島根原子力発電所第2号機 審査資料

NS2-他-001改02

島根原子力発電所第2号機 工事計画認可申請（補正）の概要

2021年11月
中国電力株式会社

図1 付着力試験位置

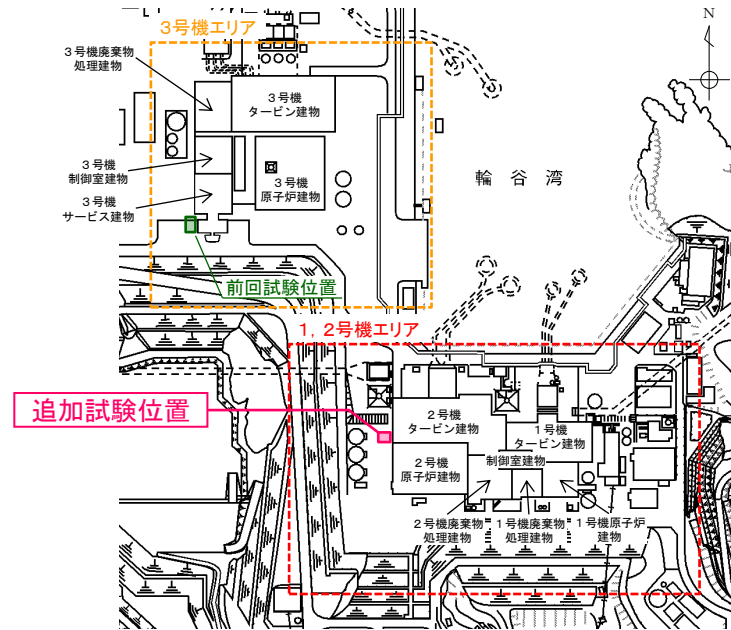
- 島根2号機の建物の地震応答解析には、S Rモデル、ジョイント要素を用いた3次元F E Mモデル及び基礎固定モデルを用いている。このうち、ジョイント要素を用いた3次元F E Mモデル及びS Rモデル（浮上り線形地震応答解析）では、建物の基礎底面と地盤間に存在する付着力を考慮する。
- 設置変更許可段階において、地震応答解析モデルにおける建物基礎底面の付着力は、建物直下地盤と同等の岩盤で行った付着力試験結果に基づき、十分な保守性を考慮した値を設定している。
- しかし、試験地盤（3号機エリア）と建物直下地盤（1, 2号機エリア）が離れており、建物直下地盤近傍での直接的な付着力試験データが得られていないため、設計に用いる付着力について、信頼性、保守性及び地盤のばらつきを踏まえた網羅性・代表性に対する説明性を向上させる観点から、1, 2号機建物近傍において追加試験を実施した。（図1参照）
- 今回の工事計画認可申請では、追加試験結果を踏まえ、建物基礎底面の付着力として設置変更許可段階に設定した値の保守性・妥当性を説明する。

- 建物基礎底面の付着力として設定した値の保守性・妥当性について、第1回補正で提出の計算書等にて**2022年1月以降**に説明予定。

図1 入力地震動の概念図（原子炉建物NS方向の例）

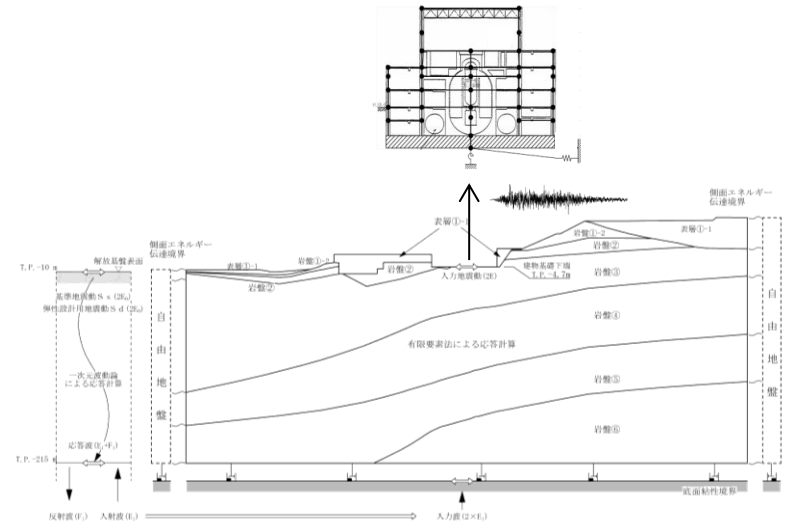
- 既工認では、原子炉建物等の地震応答解析における入力地震動は1次元波動論又は2次元FEM解析等により評価を実施している。
- 今回工認では、既工認において採用実績のある1次元波動論又は2次元FEM解析等を採用する方針であり、解放基盤表面で定義される基準地震動 S_s 及び弾性設計用地震動 S_d を基に、対象建物・構築物の地盤条件を適切に考慮したうえで、地震応答解析モデルの入力位置で評価した入力地震動を設定する。

- 解析モデルについては、建設時以降の敷地内の追加地質調査結果の反映等により、最新のデータを基に、より詳細にモデル化する。
- また、建物・構築物の入力地震動の評価について以下に示す影響検討を行い、入力地震動の保守性・妥当性を説明する。
 - 1次元波動論の入力地震動の保守性の確認
 - 表層地盤の物性値（せん断剛性、減衰定数）を一定値にすることの保守性の確認
 - 高振動数領域の応答に関する影響検討

- 入力地震動の保守性・妥当性について、第1回補正で提出の計算書等にて2022年2月以降に説明予定。

図1 横置円筒形容器の評価フロー

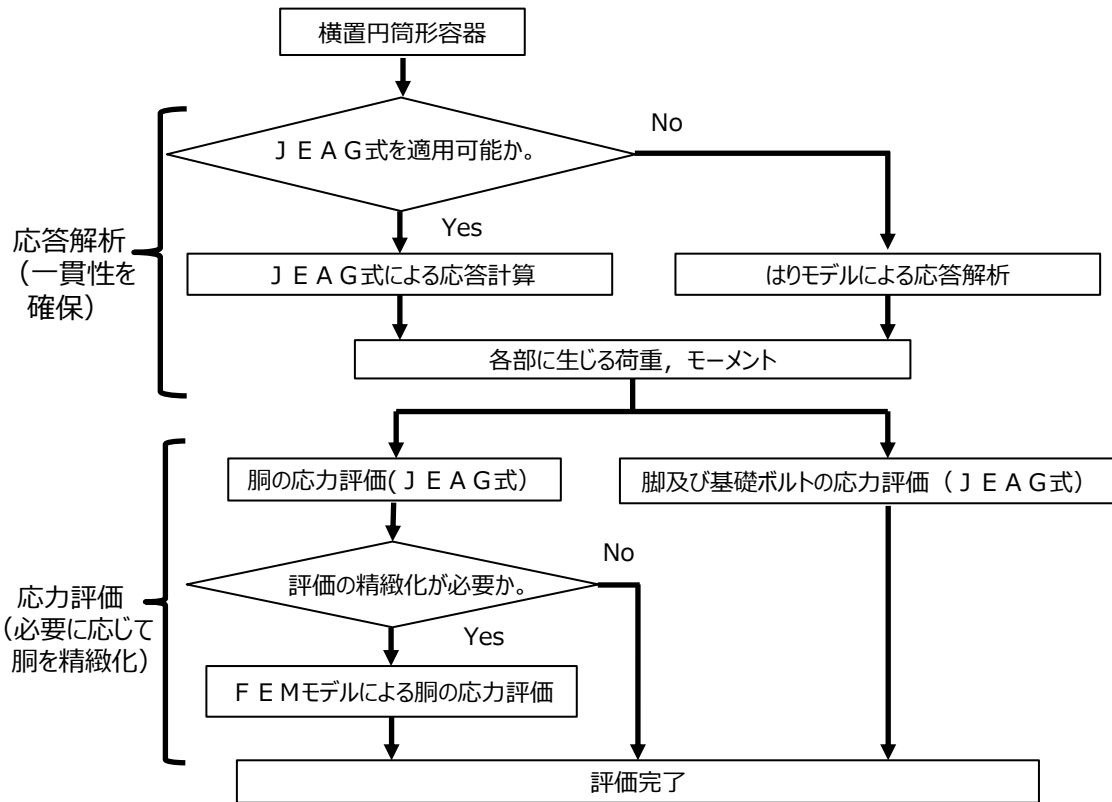
- 設置変更許可段階では、胴の応力評価を精緻化する場合に、胴のみ F E Mモデルによる応答解析を実施する方針としていた。
- 今回工認では、評価の一貫性の観点から、応答解析は J E A G式又ははりモデルによって行い、そこで得られた荷重を用いて応力評価を行う。胴の応力評価を精緻化する場合には、荷重を F E Mモデルに入力することにより応力評価を行う。

- 上記方針変更を踏まえた耐震評価を実施し、容器の健全性を第2回補正で提出の計算書等にて2022年2月以降に説明予定。

図1 津波防護施設の津波時の検討フロー

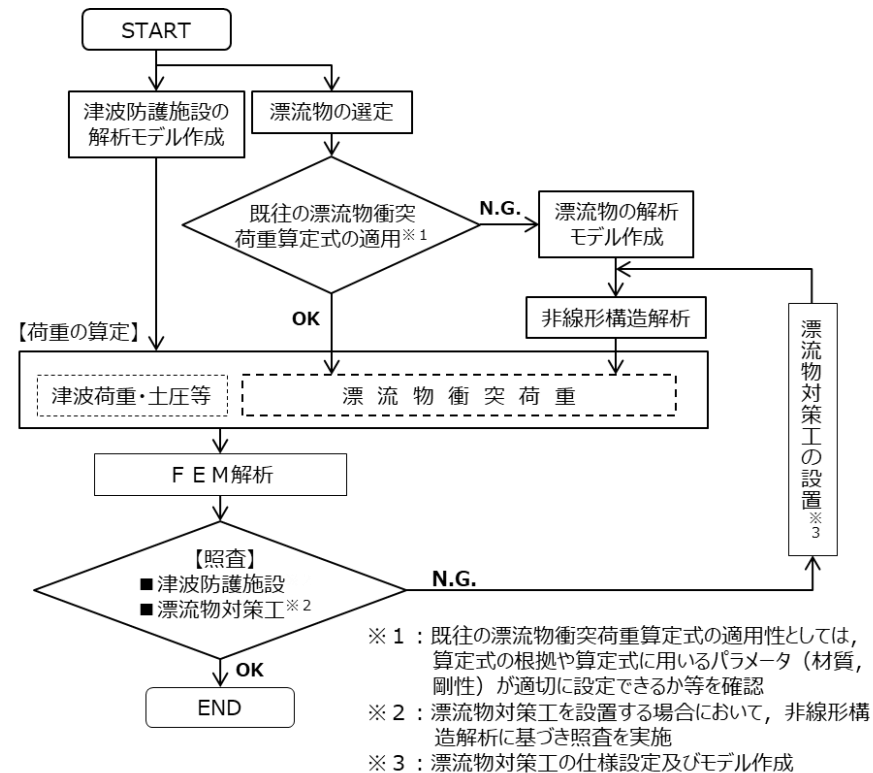
- 設置変更許可段階で設定した津波防護施設に考慮する漂流物のうち漁船については、操業エリア及び航行の不確かさを考慮し、最も大きい質量となる漂流物として、総トン数19トンの漁船（FRP製）を選定している。
- 島根2号機では、先行サイトにおける検討を参照し、追加実施した船舶の形状調査により精度向上を図った解析モデルによる非線形構造解析（衝突解析）から漂流物衝突荷重を算定する。また、船舶の衝突形態の不確かさについても考慮することを説明する。
- 漂流物の衝突荷重の影響を踏まえ、津波防護施設に設置する漂流物対策工の設計方針及び構造仕様を説明し、漂流物対策工を踏まえた津波防護施設の詳細設計の結果を説明する。
- 海域活断層から想定される地震による津波の来襲に伴う、燃料等輸送船の漂流防止を目的として追設する係船柱の詳細設計の結果を説明する。

- 漂流物荷重算定式や非線形構造解析の整理及び漂流物衝突荷重の設定について、第1回補正で提出の「津波への配慮に関する説明書」等にて2021年12月以降に説明予定。
- 強度計算結果について、第3回補正で提出の計算書にて2022年3月以降に説明予定。

図2 三軸粘性ダンパが設置される配管系の例

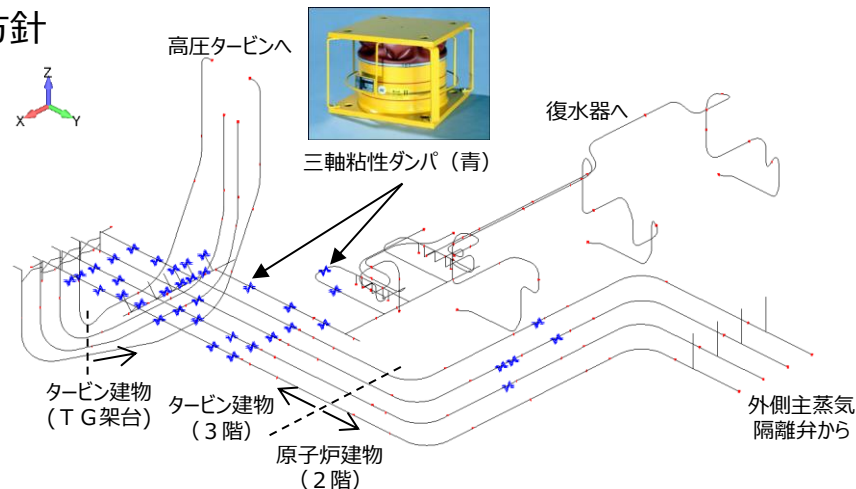
- 波及的影響を防止するための対策を行う取水槽ガントリクレーン及びBクラスの配管系に、耐震性向上を目的として制震装置(単軸粘性ダンパ, 三軸粘性ダンパ)を設置する。
- 詳細設計段階で設定することとしていた以下の事項について説明する。
 - 制震装置(単軸粘性ダンパ, 三軸粘性ダンパ)及びそれらを設置する設備の地震時の構造成立性については、設置変更許可段階にて示した地震応答解析手法による耐震評価結果
 - 三軸粘性ダンパを設置した配管系の地震応答解析手法について、非対角成分が存在するモード空間での運動方程式に対して時間積分を行う方法の詳細と手法の妥当性
 - 単軸粘性ダンパ及び三軸粘性ダンパの保守管理の方針

- 三軸粘性ダンパについて、制震装置を用いた地震応答解析手法、保守管理の方針及び詳細設計の結果を補足説明資料にて2022年2月以降に説明予定。
- 単軸粘性ダンパについて、保守管理の方針及び詳細設計の結果を第3回補正で提出の計算書等にて2022年5月以降に説明予定。

図1 浸水防止設備の例

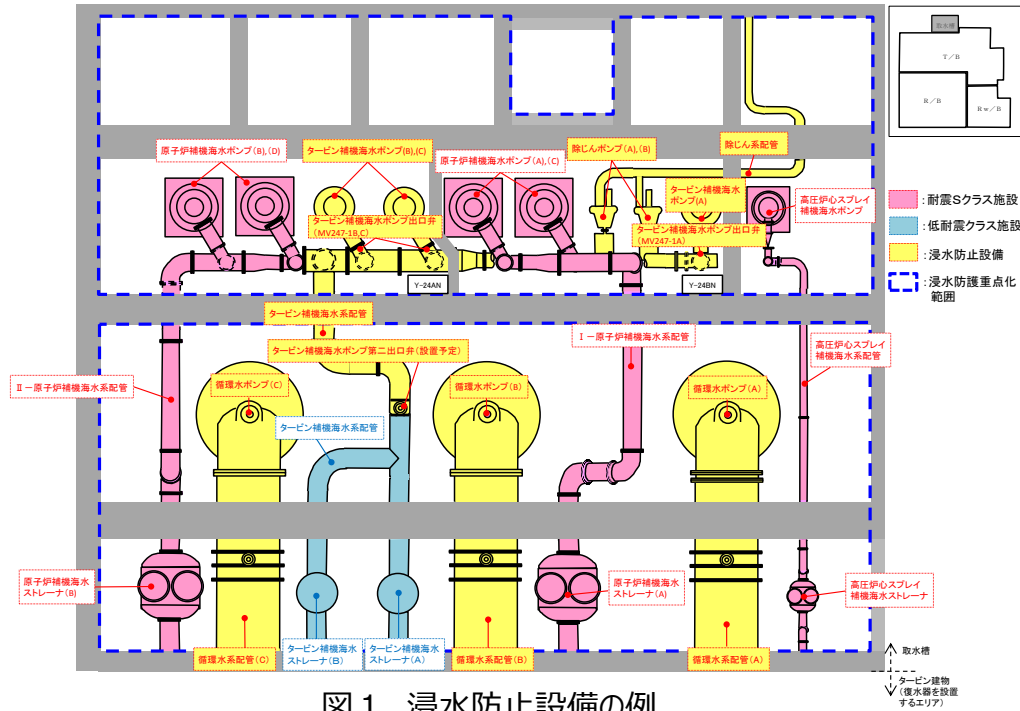
- 浸水防止設備のうち隔離弁，ポンプ及び配管のバウンダリ機能については，Sクラスの機器・配管系と同等の信頼性を確保する観点から，基準地震動 S_s による許容応力状態 $IV_A S$ の評価に加えて，弾性設計用地震動 S_d による許容応力状態 $III_A S$ の評価を実施し，その結果を説明する。

- 浸水防止設備のうち隔離弁，ポンプ及び配管の設計方針について，第1回補正で提出の「機能維持の基本方針」等にて2021年11月に説明。
- 浸水防止設備のうち隔離弁，ポンプ及び配管の基準地震動 S_s 及び弾性設計用地震動 S_d による耐震評価結果について，第3回補正で提出の計算書等にて2022年4月以降に説明予定。

図1 地下水水位低下設備の概要

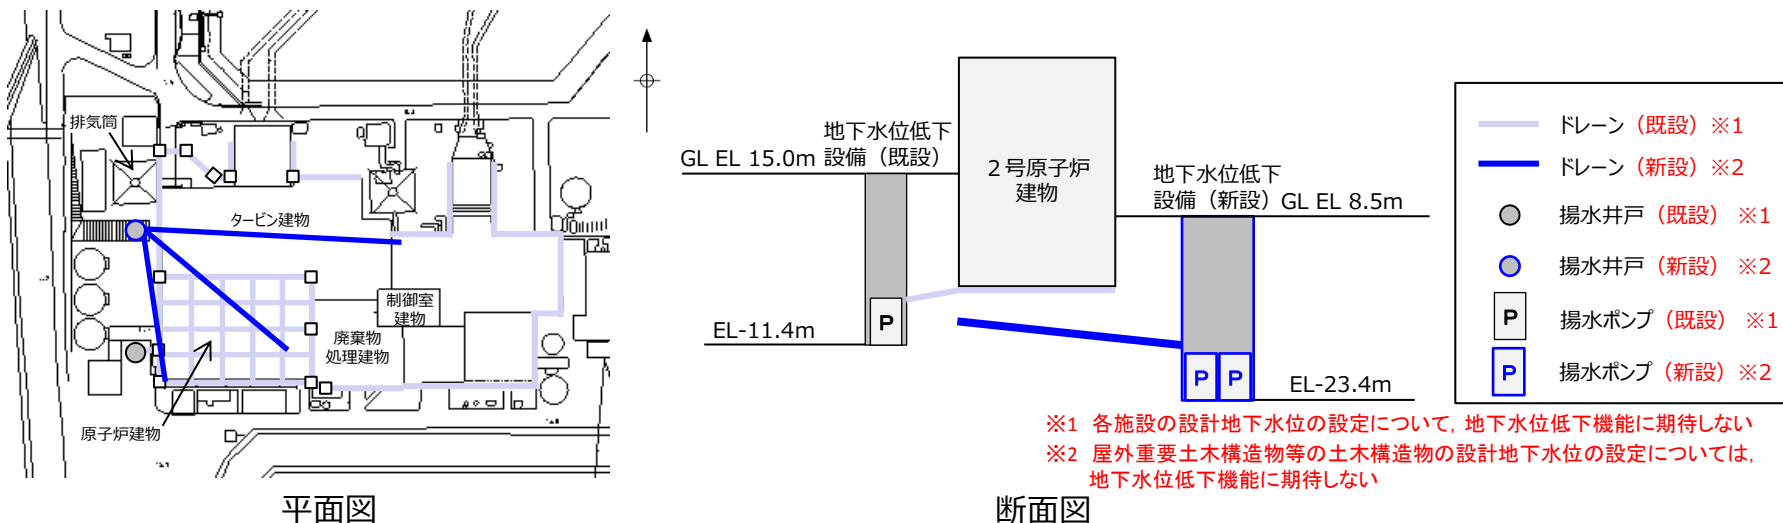
- 各施設の耐震設計の条件となる設計地下水水位の設定について、**既設の地下水水位低下設備についてはその機能に期待せず**、屋外重要土木構造物の設計地下水水位の設定については**新設する地下水水位低下設備にも期待しない**解析条件を設定することを説明する。また、予測解析により求まる構造物周辺の地下水水位に、更に再現解析における解析結果と観測記録の差異を踏まえた安全余裕を加味して設計地下水水位を設定する方針について説明する。
- 非定常解析の信頼性を向上させるための取り組みとして、観測値と解析値との相関を高めるため、観測孔の設置状況及び周辺の工事状況を分析した上で、解析モデルを変更した内容について説明する。また、設計地下水水位設定における定常解析・非定常解析の位置付けについて説明する。

- 地下水水位の設定結果について、第1回補正で提出の「地盤の支持性能に係る基本方針」等にて2021年12月以降に説明予定。

図1 防波壁の位置図

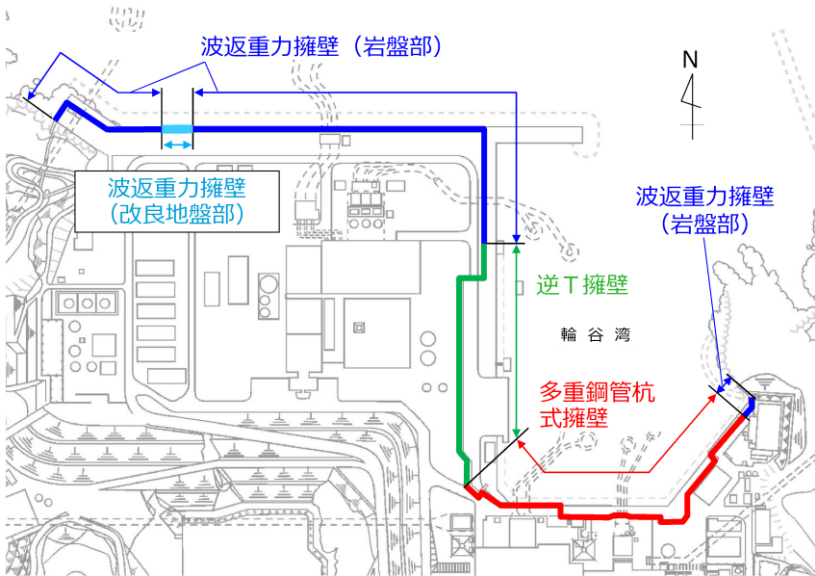
- 設置変更許可段階において、構造成立性及び詳細設計段階における設計方針を説明している防波壁（多重鋼管杭式擁壁、逆T擁壁及び波返重力擁壁）について、表1に示す防波壁の各構造形式における主な論点等を踏まえた詳細設計の結果について説明する。

- 防波壁の詳細設計に用いる地盤の解析用物性値について、第1回補正で提出の「津波への配慮に関する説明書」等にて2022年1月以降に説明予定。
- 防波壁（多重鋼管杭式擁壁、逆T擁壁及び波返重力擁壁）の詳細設計の結果について、第3回補正で提出の「浸水防護施設の耐震性に関する説明書」等にて2022年3月以降に説明予定。

図1 防波壁，管理事務所4号館及び土石流危険区域の配置

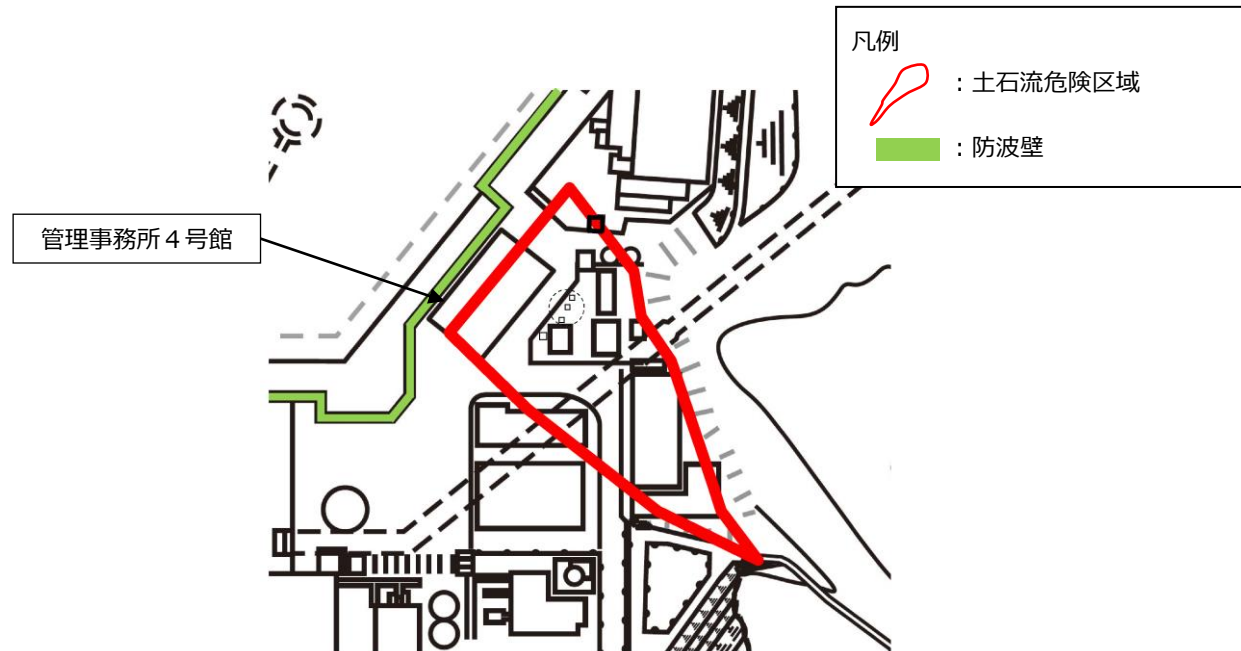
防波壁と隣接している管理事務所4号館が土石流により倒壊した場合に防波壁に影響がないことについて説明する。

- 管理事務所4号館を減築することにより、その影響範囲に防波壁が含まれないよう対策を行うことを説明する。

- 土石流影響評価の詳細設計の結果について、「発電用原子炉施設に対する自然現象等による損傷の防止に関する説明書」に係る補足説明資料にて2022年1月以降に説明予定。

図1 閉止装置の概要図

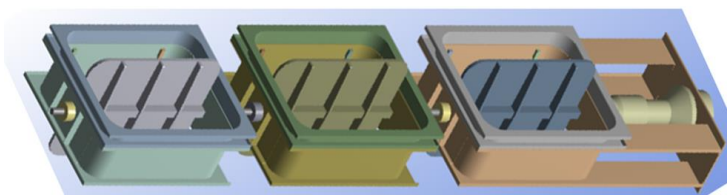
- 設置変更許可段階においてダンパを採用すること等を説明しているブローアウトパネル閉止装置について、加振試験によって基準地震動 S s 相当の加振を経験した後の機能維持確認の結果等を説明する。

- ブローアウトパネル閉止装置の設計結果について、第2回補正で提出の「ブローアウトパネル関連設備の設計方針」にて2022年1月以降に説明予定。

図1 島根2号機 所内電気系統図

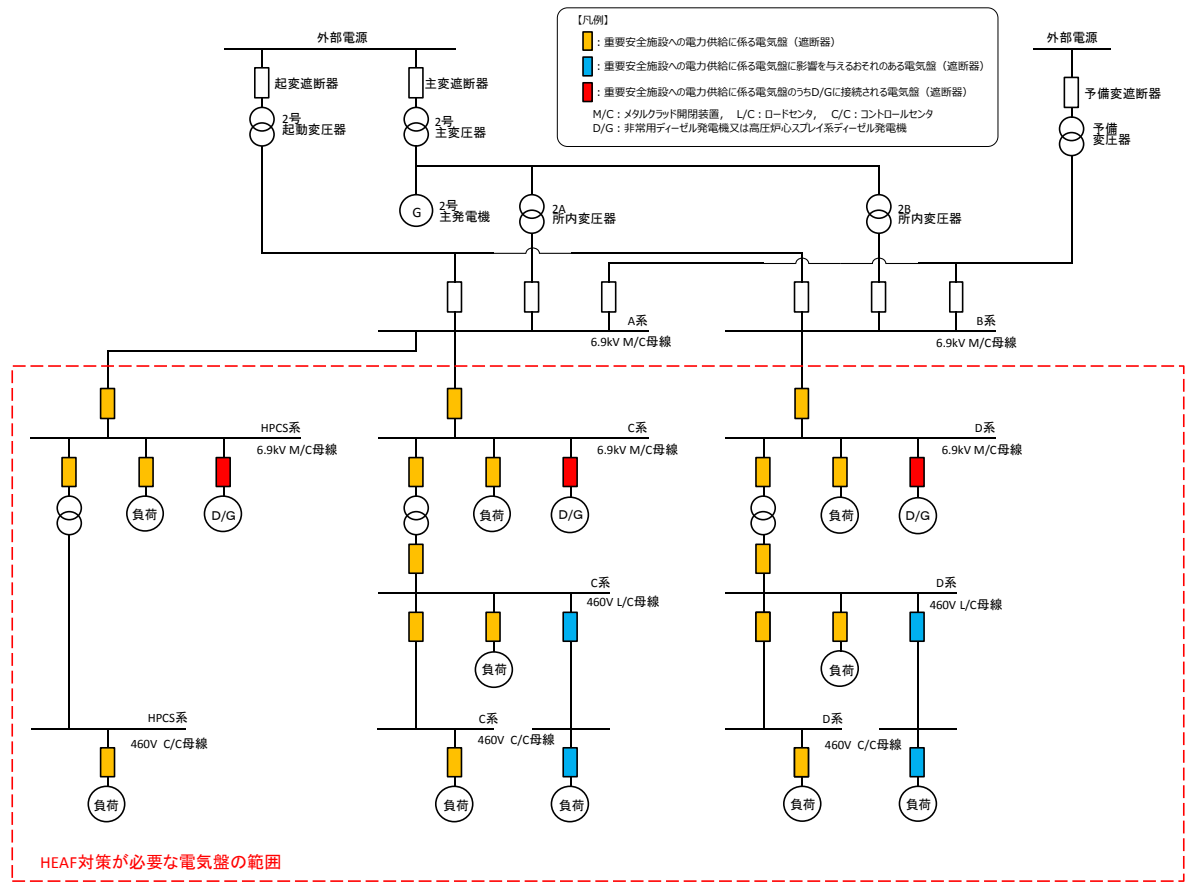
- 技術基準規則第45条第3項第1号にて要求されている電気盤について、HEAF対策が適切に実施されていることを説明する。
- HEAF対策が必要な電気盤は、図1に示す「重要安全施設への電力供給に係る電気盤及び当該電気盤に影響を与えるおそれのある電気盤」と定められている。
- アーク放電により発生するアークエネルギーが、アーク火災が発生するしきい値を超えないように、遮断器の遮断時間の適切な設定及び非常用ディーゼル発電機の停止により、電気盤の損壊の拡大を防止できる設計とする。

- HEAF対策について、「非常用発電装置の出力の決定に関する説明書」に係る補足説明資料にて2021年12月以降に説明予定。

図1 ドライウェル水位計の配置図

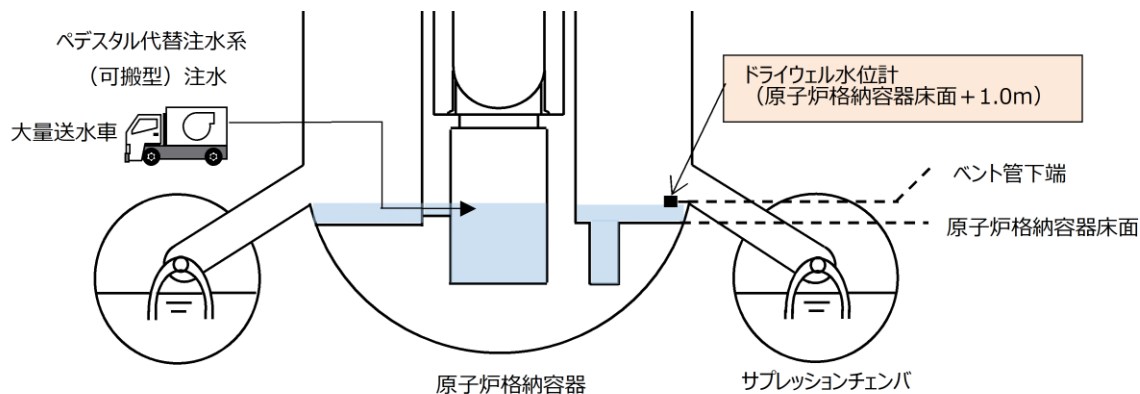
- 原子炉格納容器床面及びベント管の施工誤差を踏まえ、ドライウェル水位計（原子炉格納容器床面 + 1.0m）の設置高さを原子炉格納容器床面 + 0.9mに変更する。
- 当該水位計は、原子炉格納容器への外部注水の持ち込みを抑制するため、ペDESTAL代替注水系（可搬型）による注水停止の判断を目的にベント管下端高さへの設置を計画していたが、ベント管等の構造物には施工誤差があるため、ベント管下端高さは必ずしも原子炉格納容器床面 + 1.0mではない。
- 原子炉格納容器床面 + 1.0mより低いベント管下端からサプレッションチェンバへ水が流れ込むと検出点まで水位が上昇せず検知ができないため、有効性評価に影響ないことを確認し、施工誤差を考慮しても確実に検知できる設置高さに変更する。

- ドライウェル水位計（原子炉格納容器床面 + 1.0m）設置高さの変更について、「計測装置の構成に関する説明書並びに計測範囲及び警報動作範囲に関する説明書」に係る補足説明資料にて、2021年12月以降に説明予定。

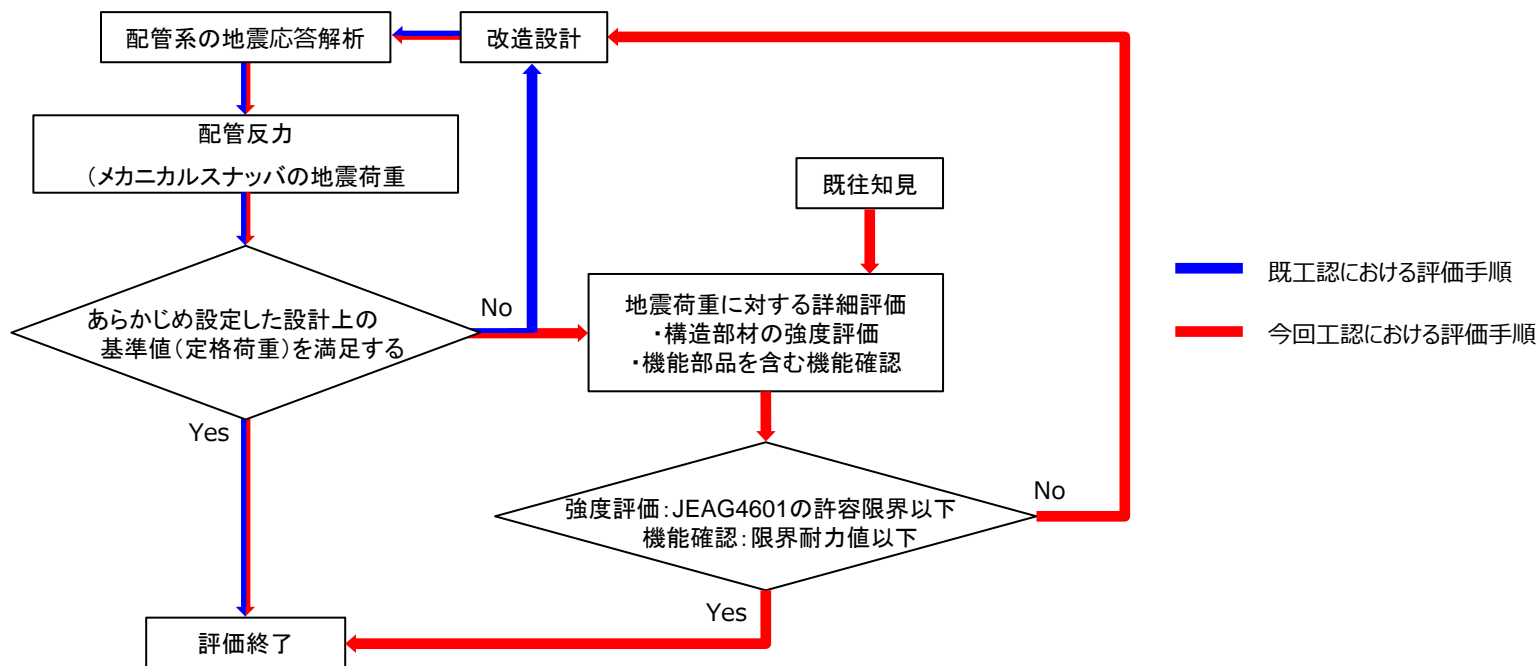
- 既工認での支持装置（メカカルスナツバ、オイルスナツバ、ロッドレストレイント）の評価は、配管系の地震応答解析で得られた配管反力が、あらかじめ設定した設計上の基準値を満足することで耐震性を確保することとしていた。
- 今回工認では、配管系の地震応答解析で得られた配管反力が、あらかじめ設定した設計上の基準値を超える場合、JEAG4601及び既往知見も踏まえ、詳細評価として構造部材の強度評価及び機能部品を含む機能確認を実施する。

- 詳細評価として構造部材の強度評価及び機能部品を含む機能確認を実施し、支持装置の健全性について、第2回補正で提出の計算書等にて2022年2月以降に説明予定。

図1 復水器3次元FEM

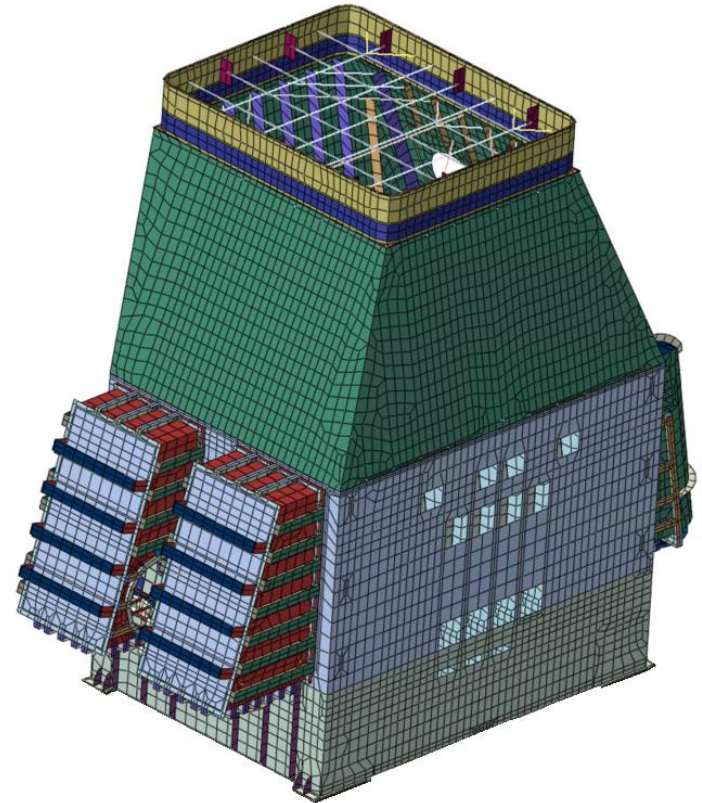
- タービン建物への津波流入防止及び地震による溢水量低減を目的に復水器水室出入口弁を閉止する必要があるが、地震時に復水器の移動（ずれ）や水室の落下により水室出入口弁に影響がないことを確認する。
- 精緻な評価を行うため、復水器胴、水室、基礎等に3次元FEMを適用する。
また、キーサポート、細管-支え板及び給水加熱器摺動脚のすべりについて摩擦を考慮した時刻歴応答解析を行う。

- 復水器水室出入口弁への地震時復水器の影響について、「溢水防護に係る施設の耐震性についての計算書」に係る補足説明資料にて2022年2月以降に説明予定。

制御棒・破損燃料貯蔵ラック

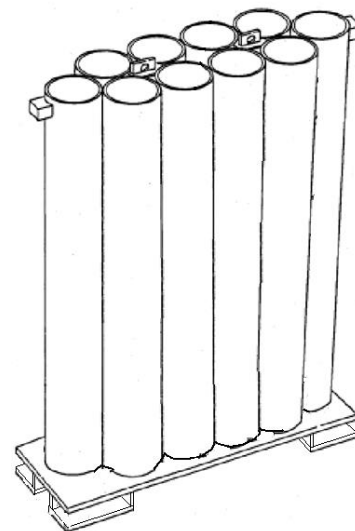
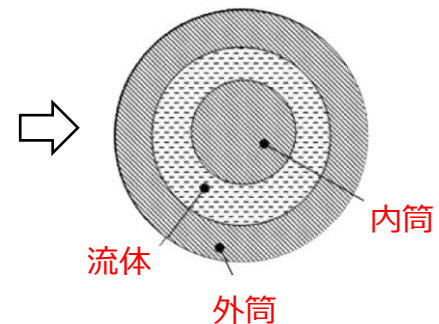
- 使用済燃料貯蔵プール内に設置される制御棒・破損燃料貯蔵ラック，使用済燃料貯蔵ラック，制御棒貯蔵ハンガの耐震設計においては，従来より二重円筒モデルの考え方にに基づき，流体の抵抗による影響（付加質量）を考慮しているが，基準地震動のレベル増大に伴い，加えて新たに流体と構造物の相互作用による影響（排除水体積質量）を考慮することを説明する。

従来は，Md=0としていた項を考慮する。

内筒を制御棒・破損燃料ラック，外筒を使用済燃料貯蔵プールとみなし，二重円筒モデルを適用する。

- 排除水体積質量減算を考慮した計算結果及びその妥当性について，第2回補正で提出の計算書等にて2022年1月以降に説明予定。
